原科研廃棄物処理場設工認（その4）に係る確認事項回答

図1 ホット機械室の発生廃棄物保管場所とセル排風機の位置関係

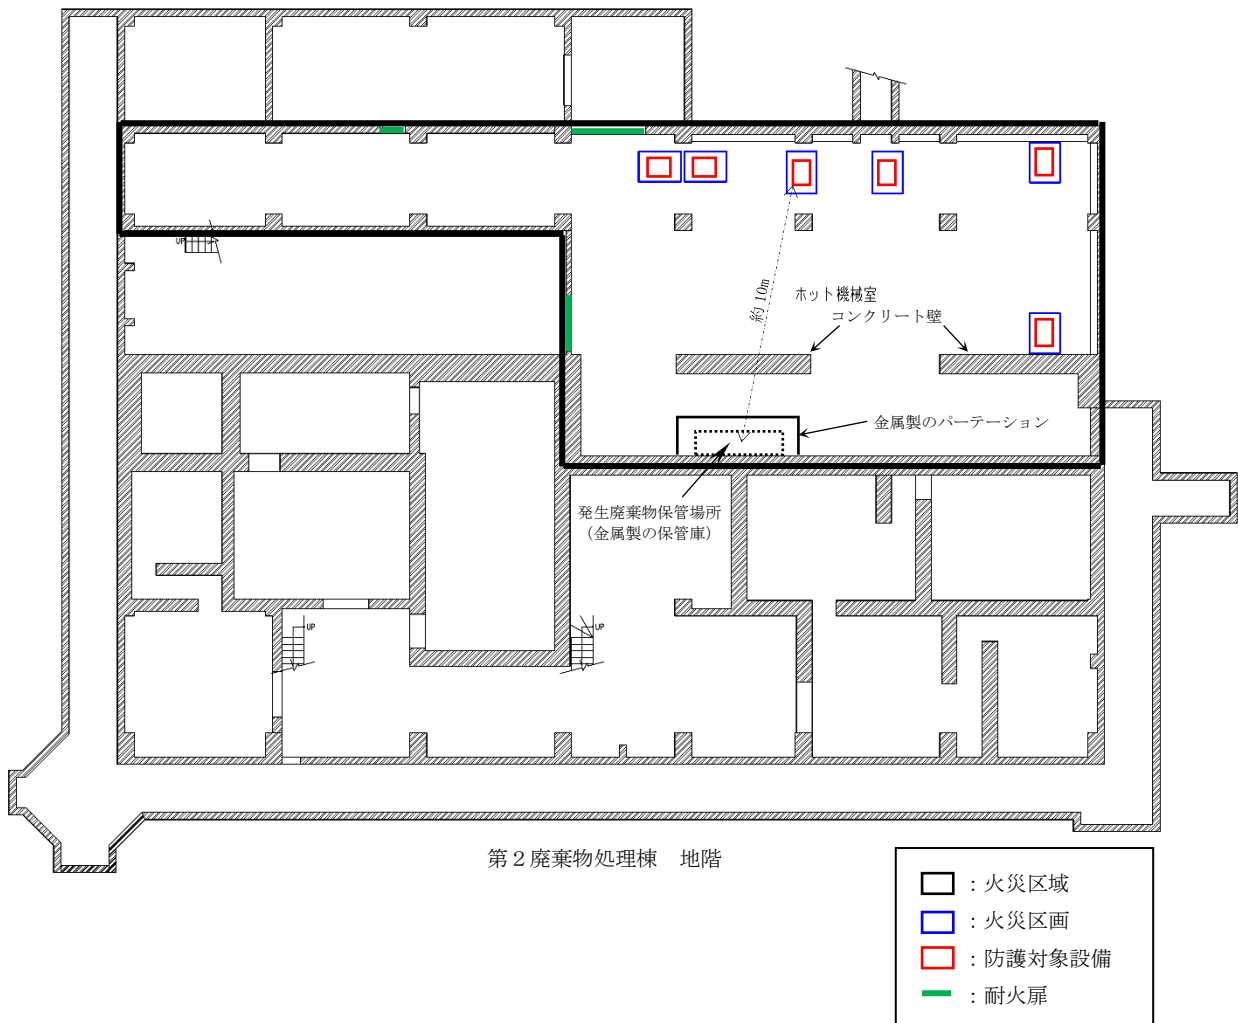
本 1-5 「3.1.2 火災の想定」において、ホット機械室内の可燃物による火災影響のうち、セル排風機内の潤滑油火災で評価を代表する旨の記載があるが、他の火災源がある場合、潤滑油火災で代表できるとする根拠を示すこと。

また、他の火災源の抽出及びその火災影響評価については別途行われる申請の中で示されるという理解でよいか。

ホット機械室内の可燃物については、セル排風機内の潤滑油、ケーブル及び可燃性廃棄物がある。ケーブルについては、難燃性のケーブル※を使用しており、電線管、鋼製のケーブルラックに収納していることから、火災影響は小さいと考える。

発生廃棄物保管場所には、可燃性廃棄物を一時的に保管するが、金属製の保管庫に収納しており、保管庫の周辺を金属製のパーテーションで区画している。また、発生廃棄物保管場所と最も近いセル排風機の間には、コンクリート製の壁があり、距離も約 10m 離れた位置であることから、火災影響は小さいと考える。（図 1 参照）

そのため、直接的に防護対象設備に影響があるセル排風機内の潤滑油が全量燃焼するとした想定火災を代表し、影響評価を実施したものである。

図2 警報覚知から消火活動開始までのルート及び時間

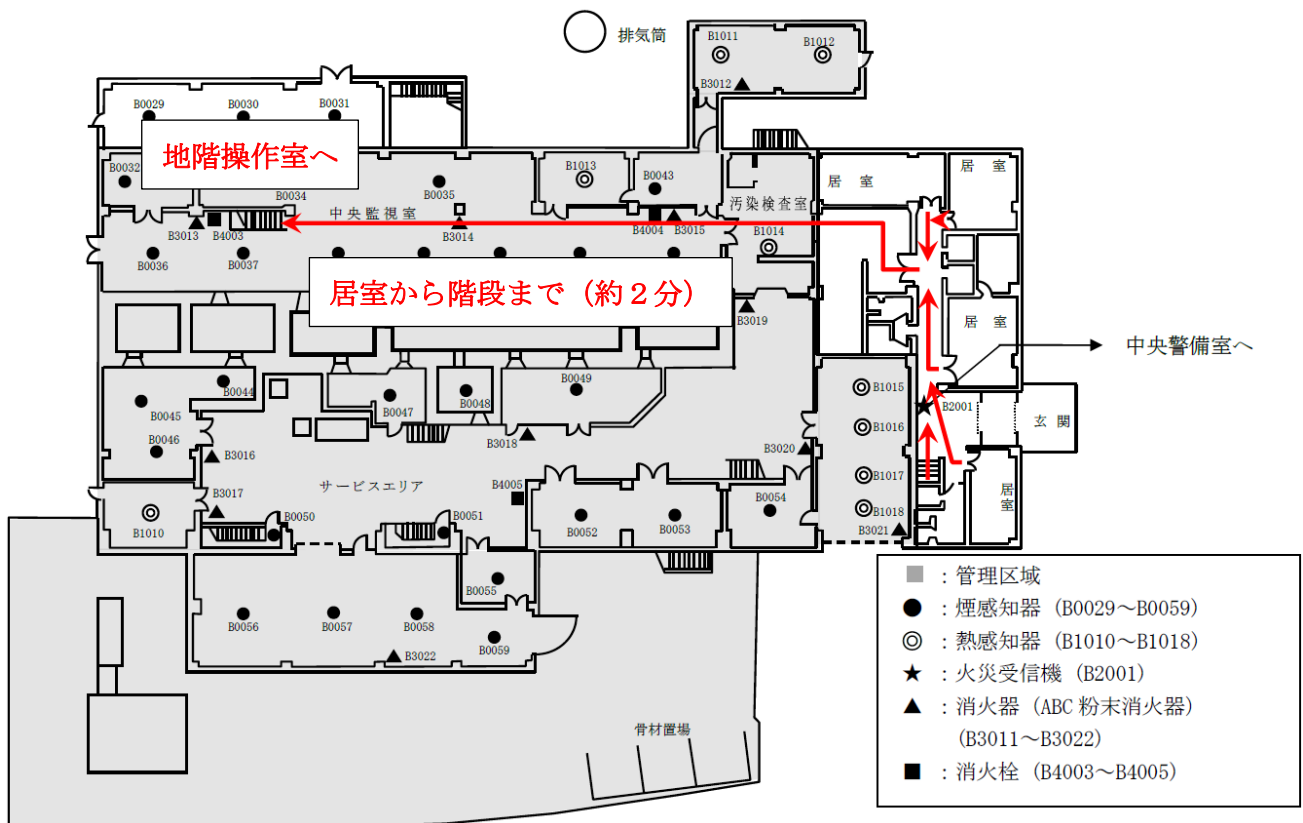
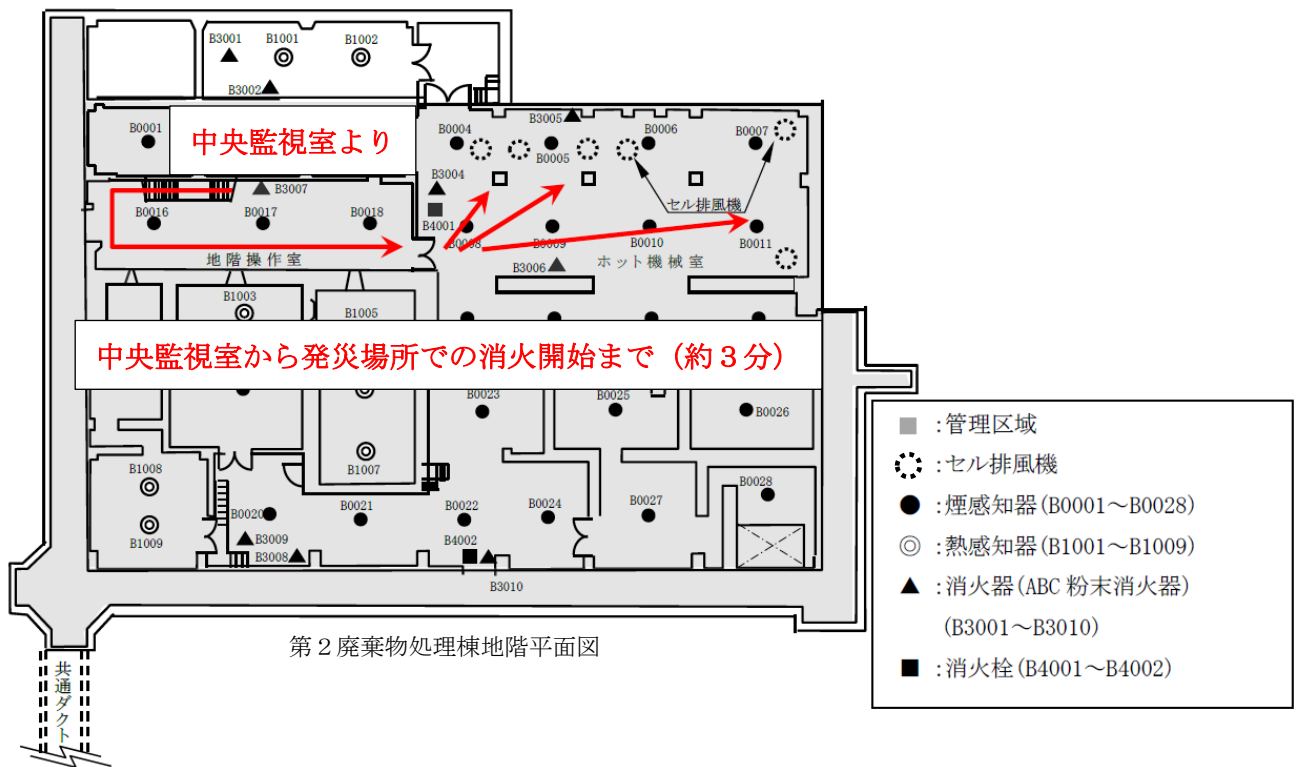
本 1-14 火災警報の発報位置は、第2 廃棄物処理棟玄関の火災受信機となっており運転員等がいる中央監視室から離れているが、発報した際に運転員等はどのように対応するのか説明すること。

図2に示すとおり、居室に常駐している職員等が発報を覚知し、自ら現場に赴く、若しくは、中央監視室の運転員等に指示をすることが可能である。職員等、若しくは指示を受けた運転員等は、ホット機械室へ急行し、火災を確認した場合は、通報連絡、初期消火活動等を実施する。なお、各施設における非常時（火災発生時含む）の対応については、施設防護活動手引に定め、運用している。

図3 休日・夜間等に火災警報が発報した場合の一般的な対応フロー

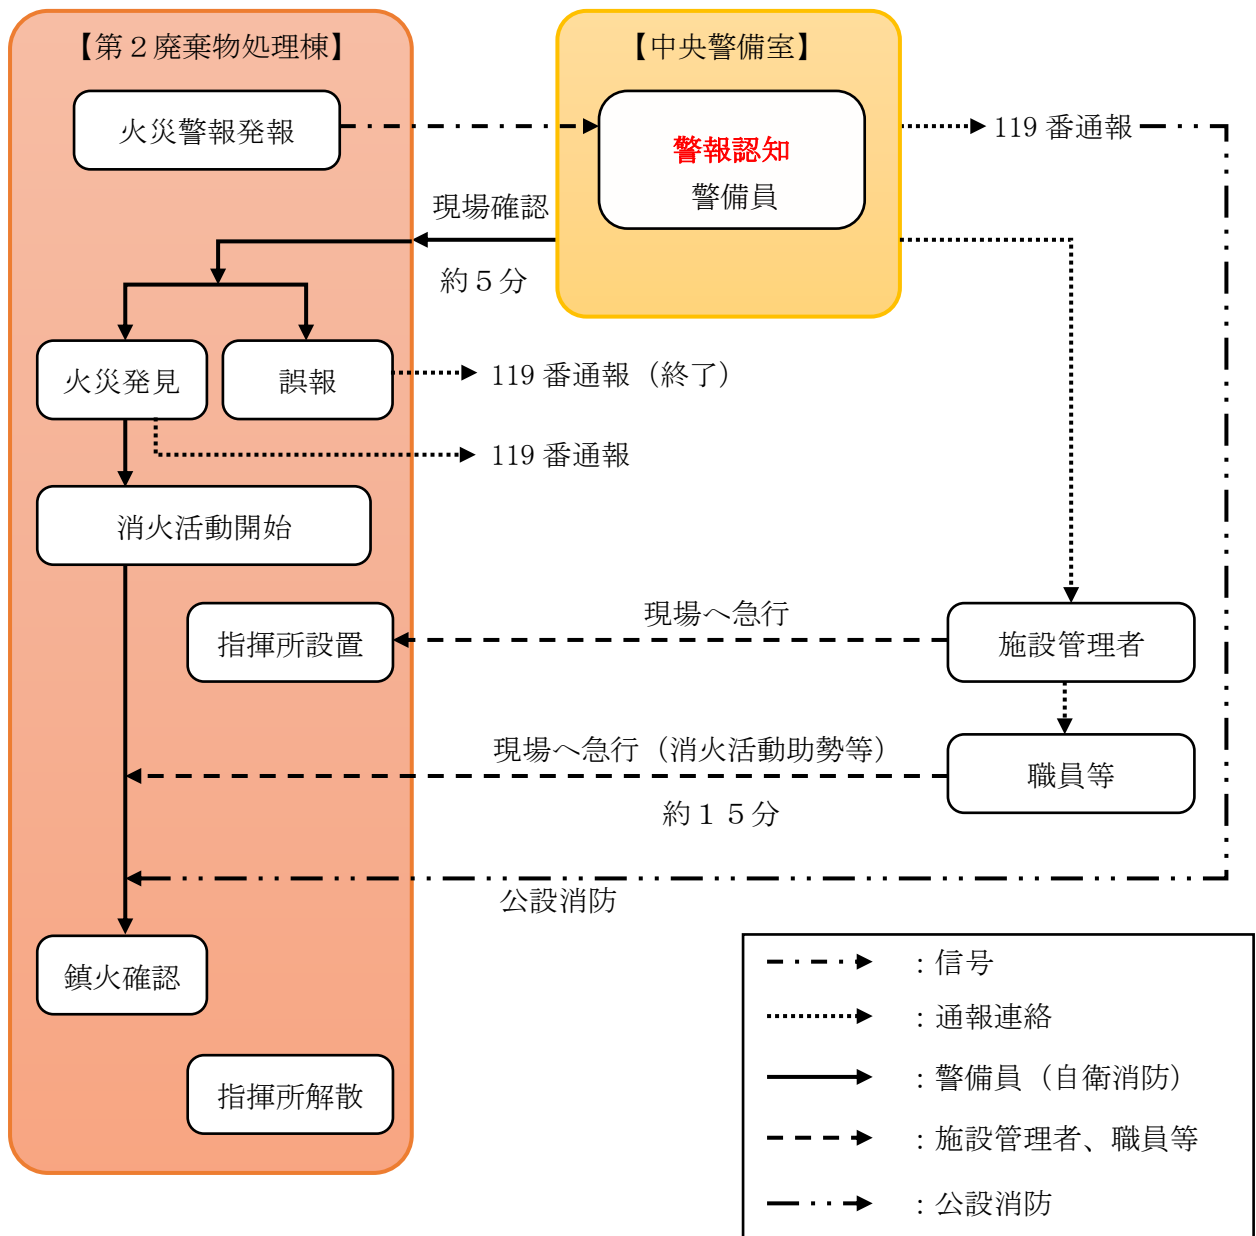
本 1-6 「3.2 設計条件」について、外部電源喪失時における火災感知器の検知継続可能時間と、外部電源喪失発生以降、火災の認知、対応者の参集、現場確認、消火対応までの流れについて整理して提示すること。また、夜間・休日に関しては火災警報の発報を誰がどこで認知し、現場確認を行い、または担当者への連絡を行うのか、対応を整理して示すこと。

本 1-6 「3.2 設計条件」について、外部電源喪失時における自動消火設備の機能維持について、防護対象設備としてセル排風機を選定している以上、実現性のある機能維持の方法が示される必要がある。設備による具体的な対応について、整理して提示すること。

本自動消火設備は、外部電源喪失時には第2廃棄物処理棟に設けるディーゼル発電設備からの給電ラインに自動で切り替わり、外部電源が喪失した場合であっても、必要な機能が維持できる設計とすることとする。

また、夜間・休日等に火災警報が発報した場合の一般的な対応は、図3のとおりとなる。本件については、次頁（斜体部）のとおり本文に追記し、補正申請を行う。
